103N0002 103N0005 103N0011 103N0012 103N0016 103N0018 103N0020 103N0022

Remplacées Par

SAS CARRE-LUTZ

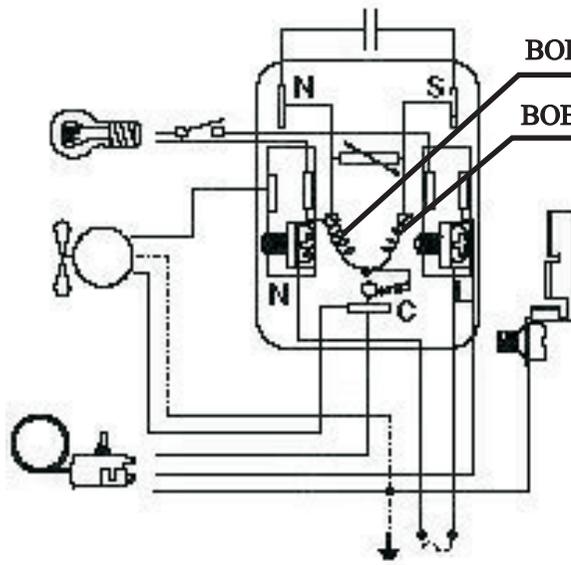
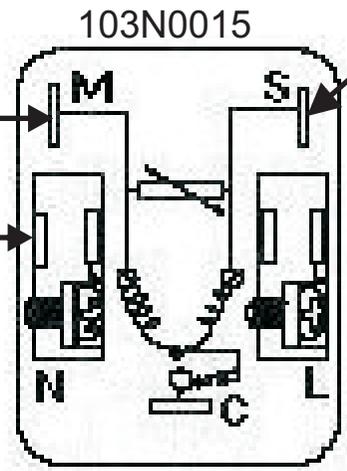
Mettre un shunt entre M et N pour le remplacement de 103N0002 103N0011 ET 103N0016

le plot S ne s'utilise que pour le raccordement d'un condensateur
